Oggetto [ID: 7957] NAZ-SCIAVES/NATZ-SCHABS, VARNA/VAHRN (BOLZANO-TRENTINO ALTO ADIGE) Progetto definitivo della linea ferroviaria Verona-Brennero e linea Fortezza-San Candido: nuovo collegamento ferroviario "Variante Val di Riga"

Proponente: Società RFI Rete Ferroviaria Italiana S.p.A

Parere

Fig. 2 Il ponte ferroviario [Cfr. Relazione paesaggistica pag. 23]

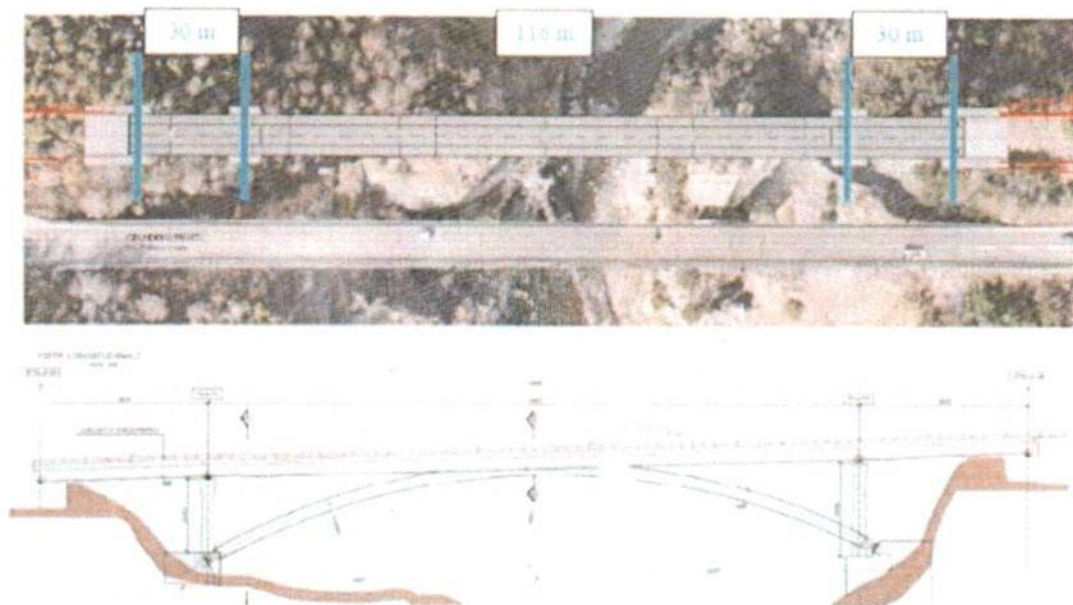
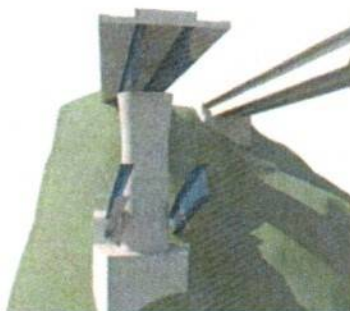
12. Il nuovo viadotto ferroviario Isarco (VI01) affianca il viadotto stradale esistente (ponte SS49BisBIs/03) costituendo un elemento di forte impatto visivo. In considerazione del fatto che quest'ultimo sarà oggetto di rifacimento in un

prossimo futuro, con riferimento alla scala dell'intervento e al sensibile contesto paesaggistico, si invoca la progettazione coordinata delle opere al fine di integrare le soluzioni tecniche e figurative.

Fig. 4 – Stralcio del Piano Paesaggistico del Comune di Varna, con l'individuazione dell'area destinata al piazzale. [Cfr. Relazione Paesaggistica pag. 96]

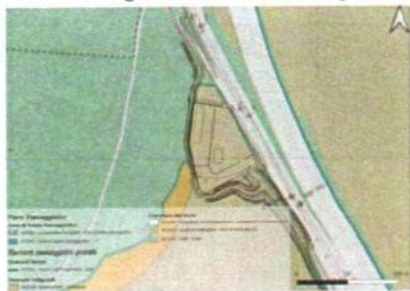
10. Il Piazzale di Varna (RI51_02 Piazzale Bivio Varna) è previsto su aree classificate nel Piano Paesaggistico comunale come aree di rispetto paesaggistico: su tali aree vige un assoluto divieto di edificazione al fine di salvaguardare la continuità del quadro paesaggistico di pregio e la consistenza delle aree agricole.

Qualora per comprovate ragioni tecniche e d'esercizio non fosse possibile individuare aree alternative, nella successiva fase di progettazione il progetto deve essere rielaborato riducendo la superficie dell'impianto, razionalizzando la viabilità e ricorrendo alla costruzione in interrato in conformità all'andamento del pendio, perseguendo quegli obiettivi di qualità paesaggistica propri delle grandi opere e costitutivi del paesaggio antropico di pregio.

La disposizione isolata nel pendio, le dimensioni e la configurazione dell'opera e dei fabbricati previsti (FA21, Fabbricato Tecnologico e FA22, Cabina TE) nonché la viabilità di accesso al piazzale (NV51_02) e quella di collegamento alla viabilità agricola esistente, costituiscono un notevole impatto paesaggistico e danno origine ad un elevato consumo del suolo, contrastando con i fondamentali principi della tutela del paesaggio e dello sviluppo sostenibile del territorio. In considerazione delle dimensioni dell'impianto e della distanza dal centro abitato l'intervento è fonte di dispersione insediativa.
